PROPOSTA DI VARIANTE AL PUC ED AL RUC DELL'AREA IN LOCALITA' MASSOLINA,  
TRAMITE SUAP PER LE ATTIVITA' PRODUTTIVE, FINALIZZATA ALLA REALIZZAZIONE DI  
STRUTTURE DA DESTINARE ALLA LOGISTICA

NOTA INTEGRATIVA AL PARERE DELLA REGIONE TOSCANA  
Direzione Urbanistica e Politiche Abitative  
Settore Tutela, Riqualficazione e Valorizzazione del Paesaggio

**NOTA INTEGRATIVA AL PARERE DELLA REGIONE TOSCANA**

**Area produttiva della Massolina loc. Vicano-Pietrella, scheda d'intervento 9.2 variazioni per la realizzazione di strutture da destinare alla logistica.**

**Fig. 1 – Sezione tipo dei fabbricati del PUC convenzionato**

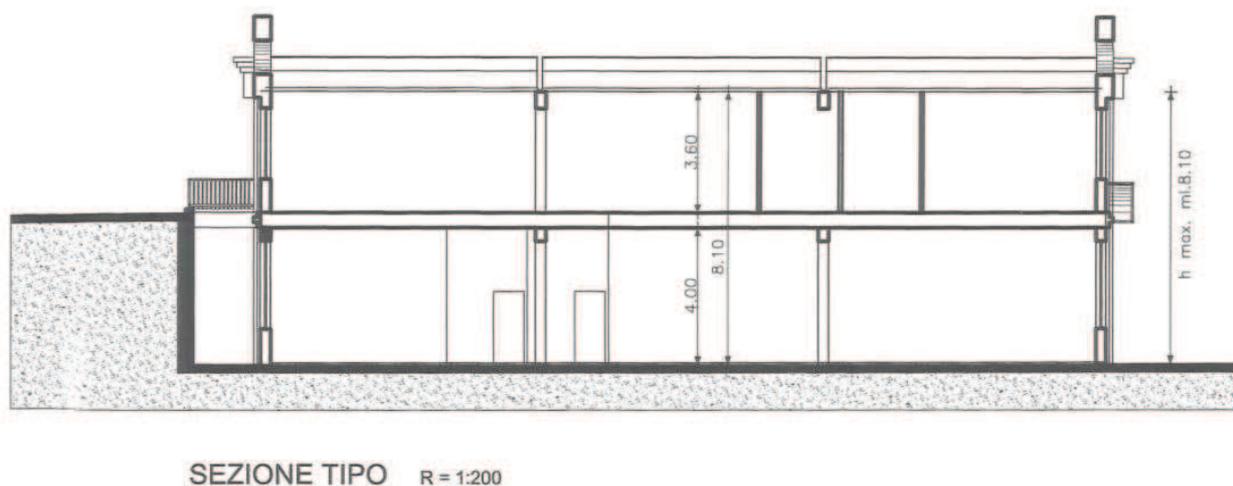
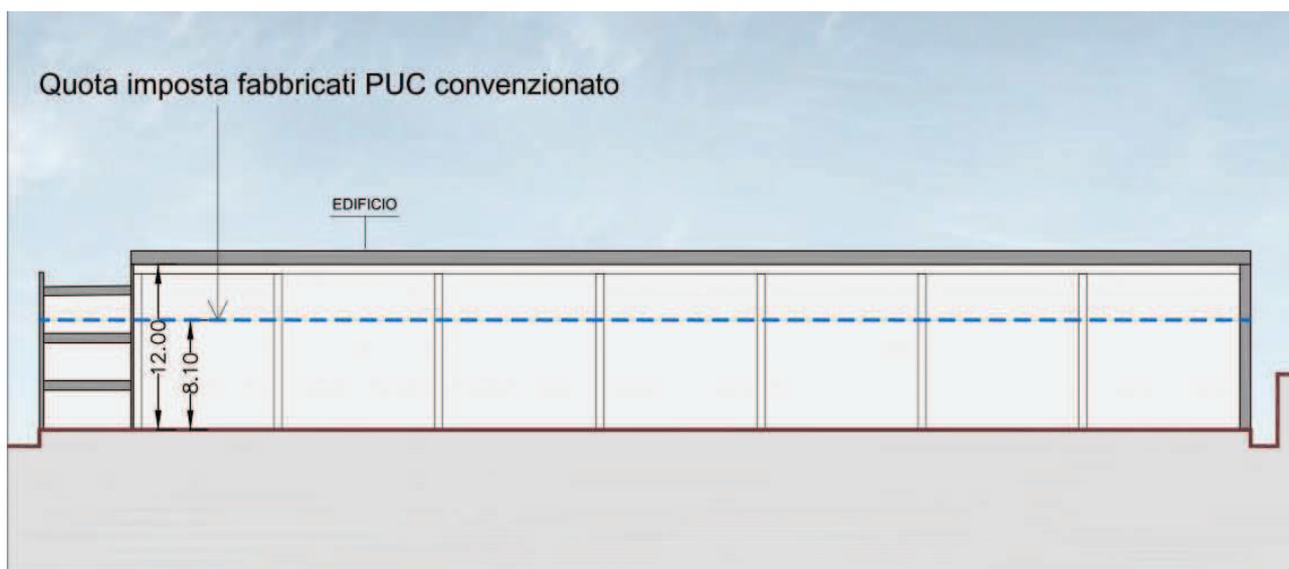
Relativamente alla **lettera b (punto 1 del parere)** riteniamo opportuno riportare quanto già contenuto nella Relazione Tecnica Descrittiva con ulteriori precisazioni in merito alla collocazione degli edifici che, rispetto al progetto convenzionato, presentano una minore frammentazione con piani di imposta che determinano un minor impatto sulla collina tali da compensare il contenuto incremento di altezza, misurata da pavimento a intradosso di copertura, da 8,10 per il progetto convenzionato a 12,00 per la nuova proposta. Tale incremento sarà inoltre compensato da soluzioni architettoniche sulla parte terminale che tenderanno ad alleggerire l'impatto con soluzioni e uso di materiali che garantiscano una maggiore trasparenza.

Qui di seguito riportiamo uno schema grafico con le sezioni dei fabbricati da cui si può constatare come la variante incida in modo, contenuto, rispetto al progetto convenzionato.

Come si può verificare dalle precedenti figure la differenza di altezza fra l'intradosso previsto dai fabbricati del PUC convenzionato e quelli previsti dalla variante è di mt.3,90 determinati dalle necessità funzionali della moderna logistica. Tale maggiore altezza viene comunque compensata da una diversa quota di imposta dei fabbricati sul terreno che consentono un minor impatto sulla collina.

**Fig. 4 – Schema progettuale per la realizzazione del bosco**

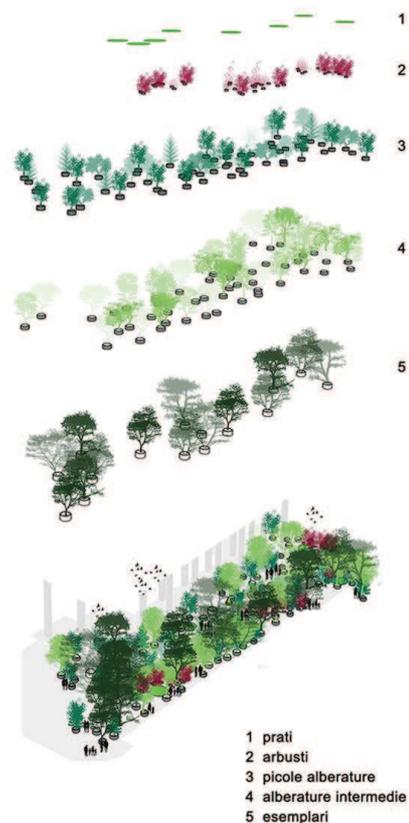
Nella **fig. 4** riportiamo invece il processo di realizzazione di un bosco che potremmo utilizzare nel caso in esame.

*Fig. 8 – Particolare del bosco fitto di alto fusto*

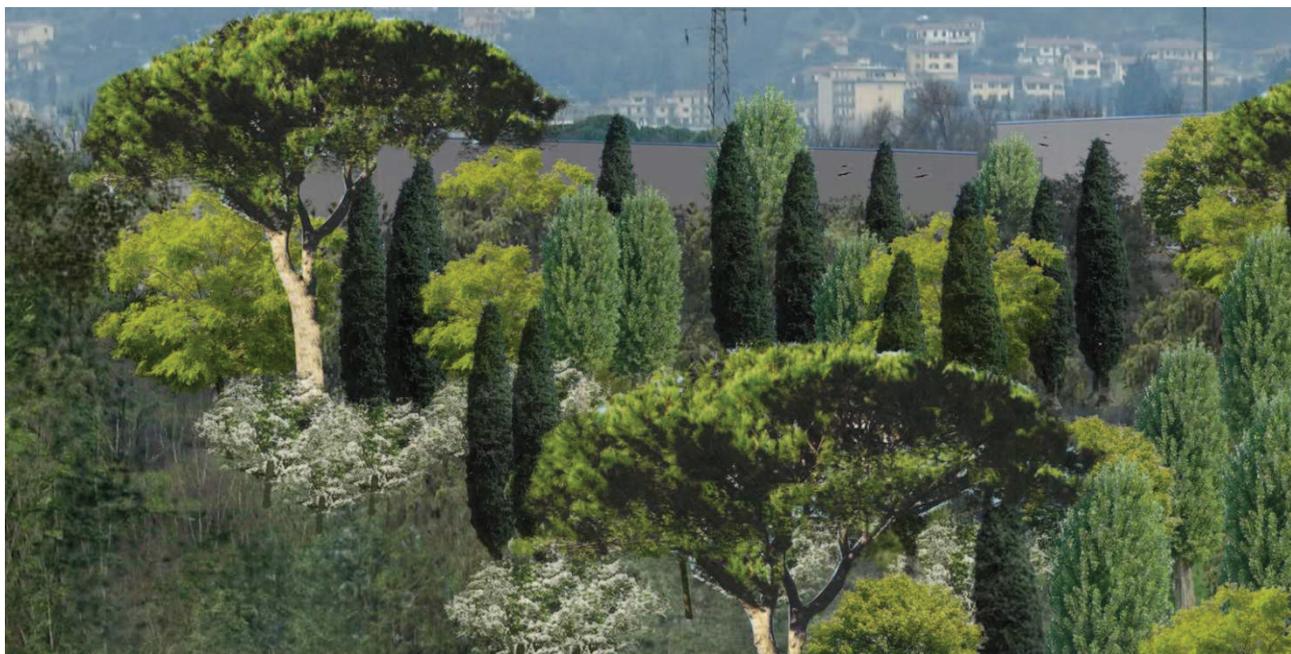
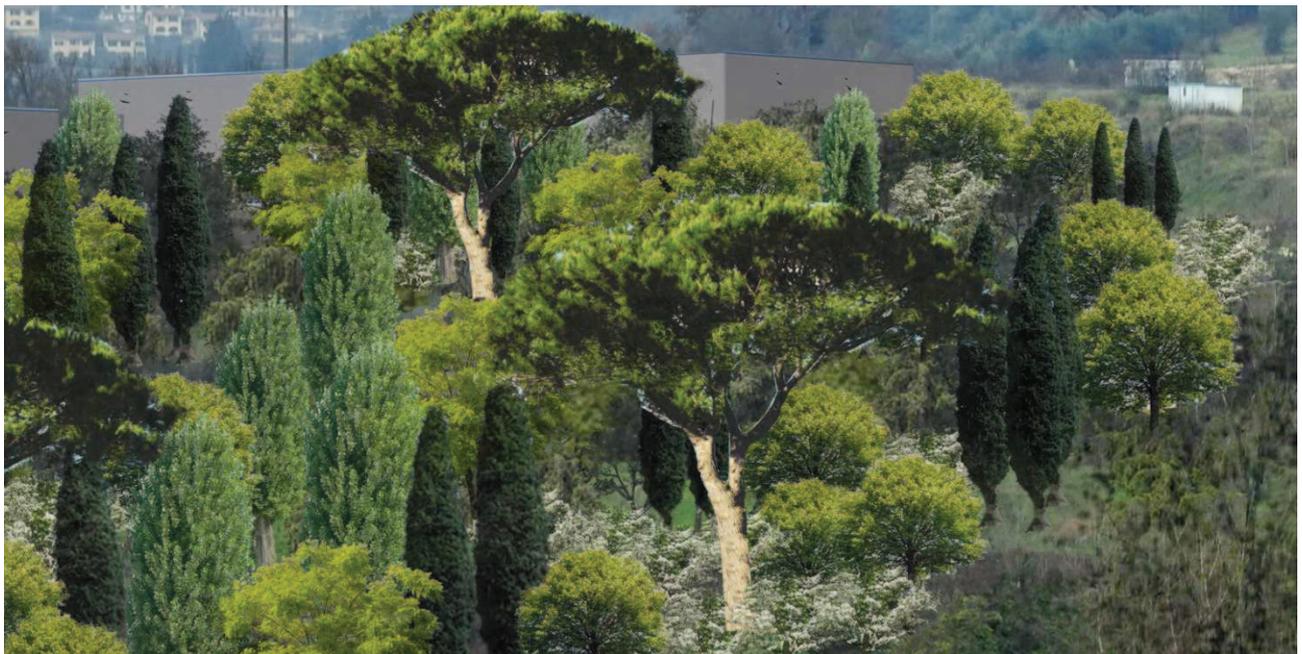
In merito alle figure dalla 5 alla 10, va precisato che i fabbricati di nuova previsione, di colore grigio, devono essere intesi come semplici schemi volumetrici sia per forme che per colori così come precisato nel successivo paragrafo.

Il foto inserimento deve intendersi come soluzione indicativa del bosco nella sua evoluzione matura. Il progetto di paesaggio delle aree boscate e dell'intero sistema del verde, con le caratteristiche precedentemente richiamate, verrà definito insieme alla presentazione del progetto a costruire che dovrà rispettare quanto indicato dalla Regione Toscana e dalla Commissione Comunale per il Paesaggio.

Vincolo paesaggistico: territori coperti da foreste e da boschi

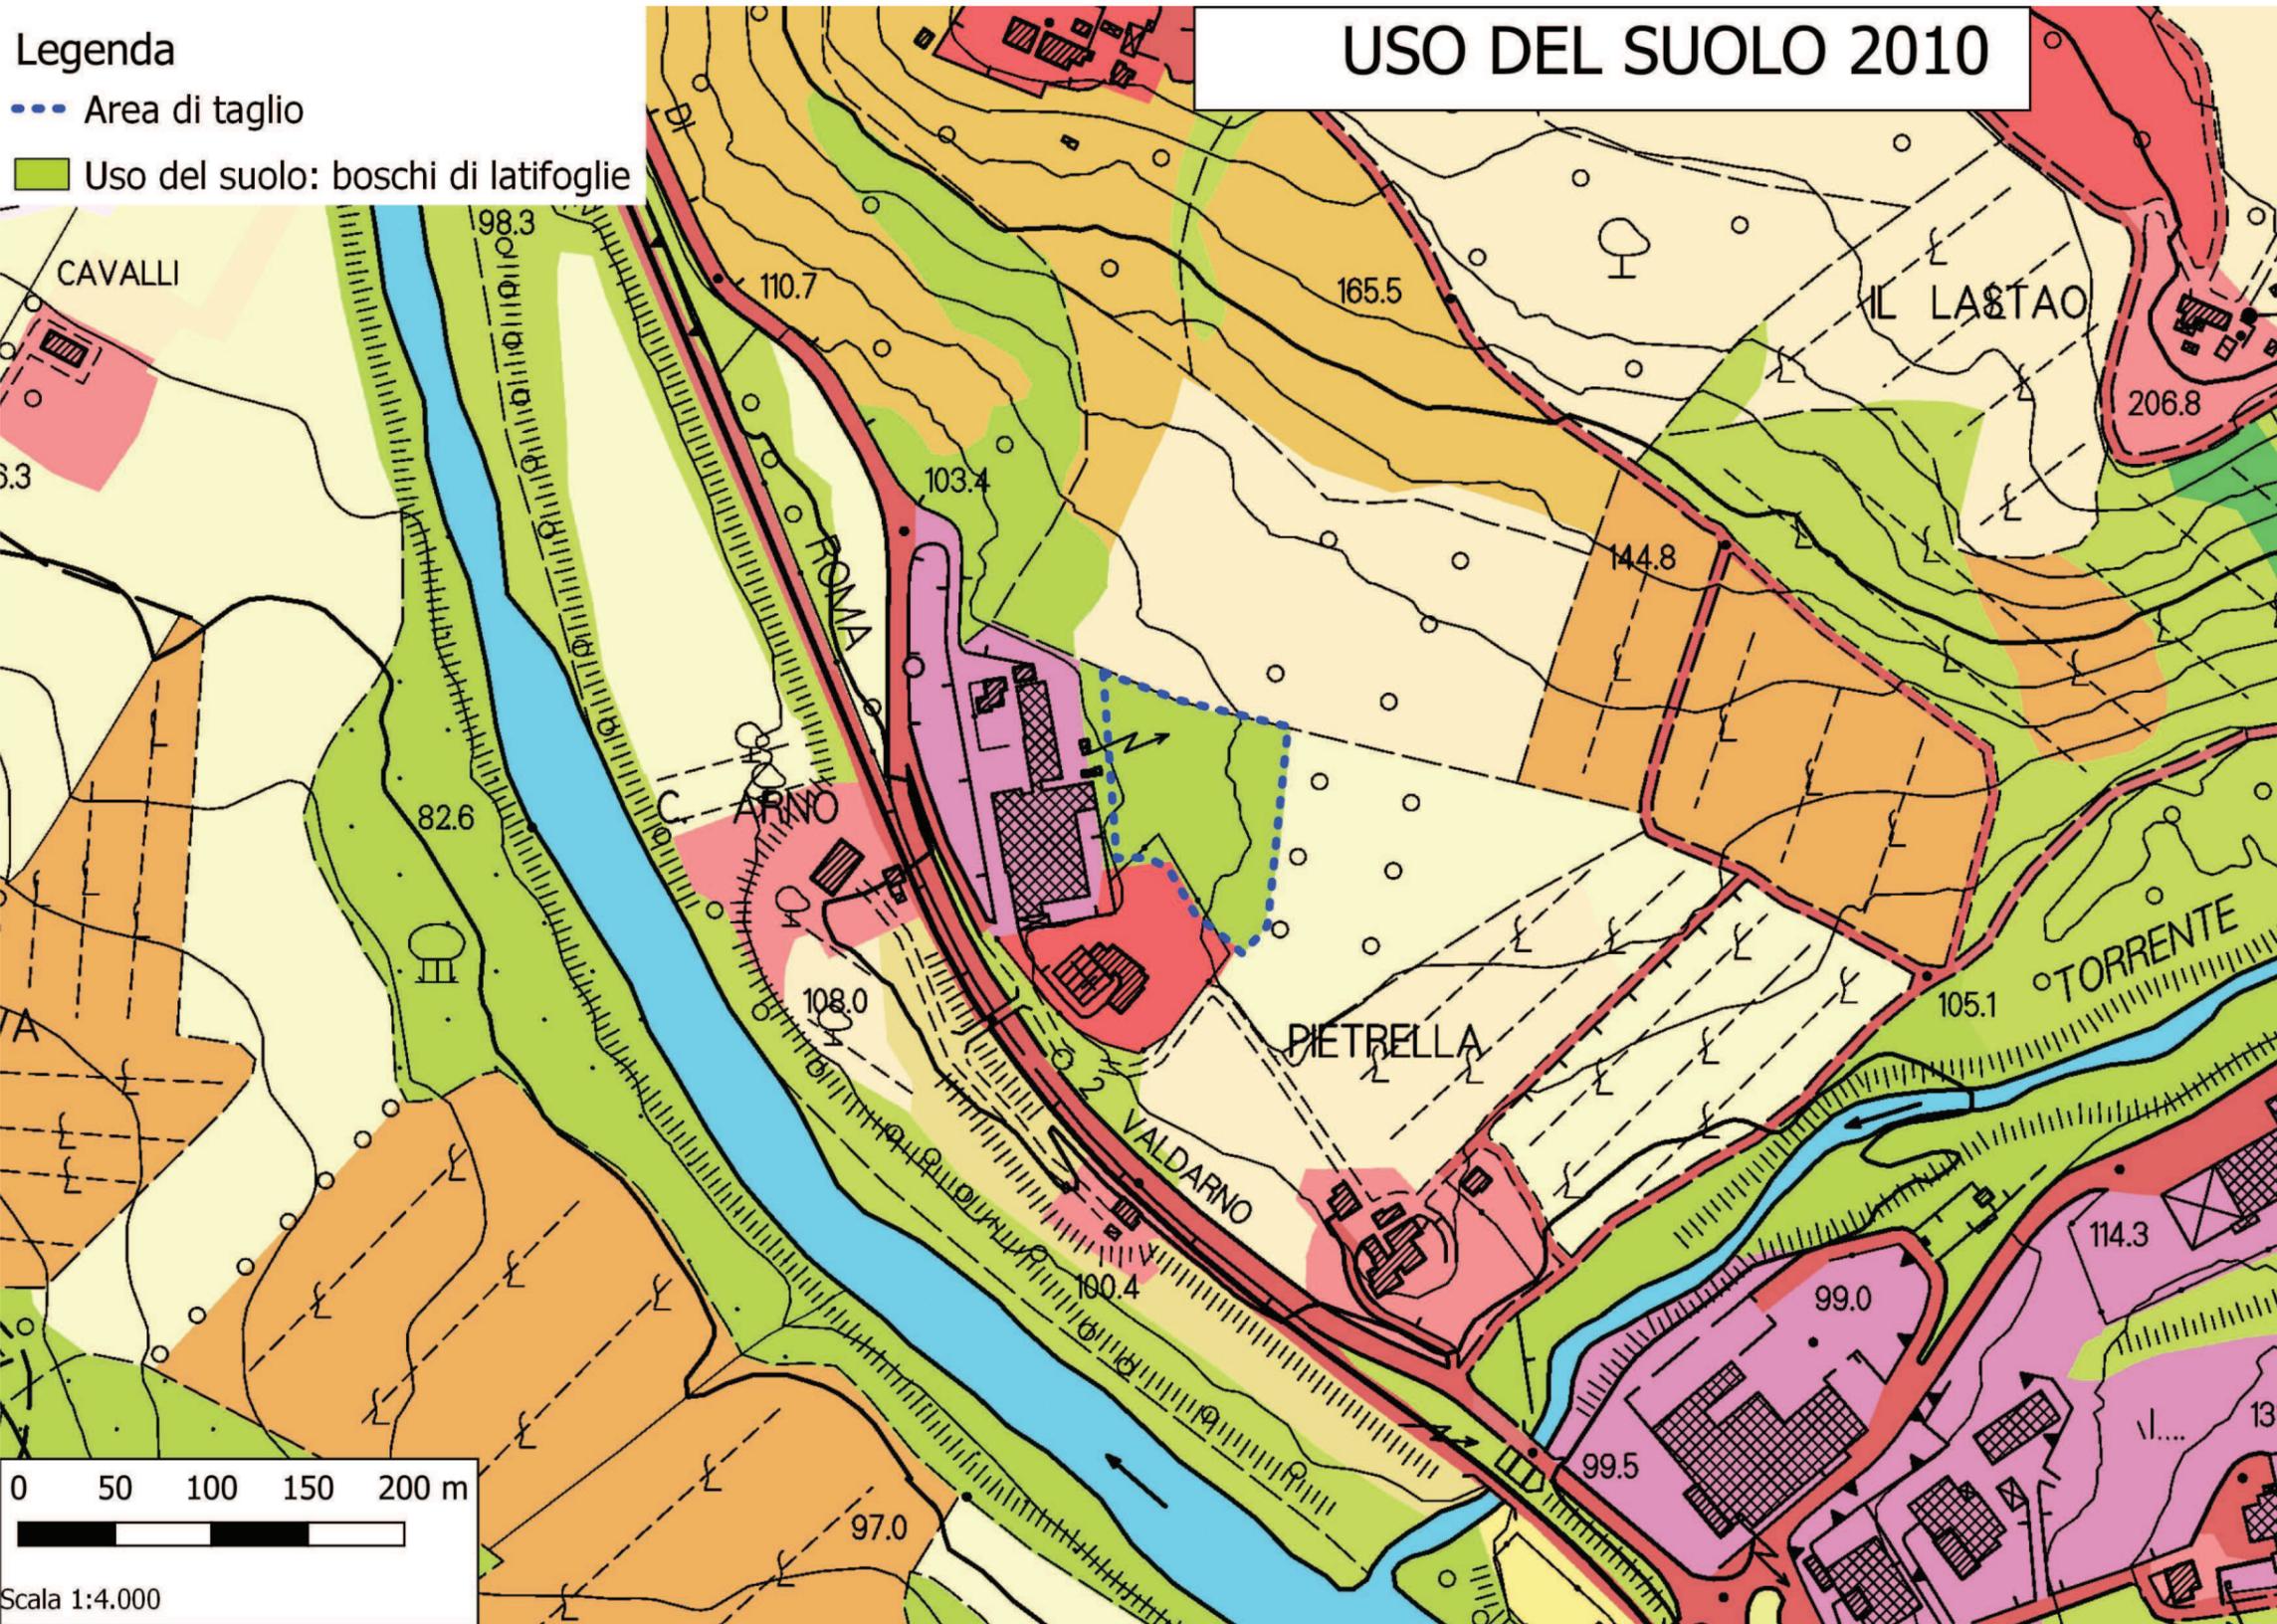
Al fine di ottemperare alla richiesta di integrazioni del Settore tutela, riqualificazione e valorizzazione del paesaggio della regione Toscana (protocollo N° 2019/0098844 del 01/03/2019), di seguito si riporta l'individuazione dell'area tutelata interessata dall'intervento sulla base dei criteri e metodologie indicate nell'elaborato 7B (Ricognizione, delimitazione e rappresentazione delle aree tutelate per legge ai sensi dell'art. 142 del Codice) del P.I.T. con valenza di Piano paesaggistico.

Sulla base di quanto sopra descritto ed in ottemperanza all'art. 3 comma 5 lettera C della Legge regionale 21 marzo 2000, n.39 – Legge forestale della Toscana (“*non sono considerati bosco: le formazioni arbustive ed arboree insediate nei terreni già destinati a colture agrarie e a pascolo, abbandonate per un periodo inferiore a 15 anni*”), **si rileva ed assevera** che l'area oggetto dell'intervento non è da considerarsi bosco in quanto il periodo di abbandono è inferiore ad anni 15.
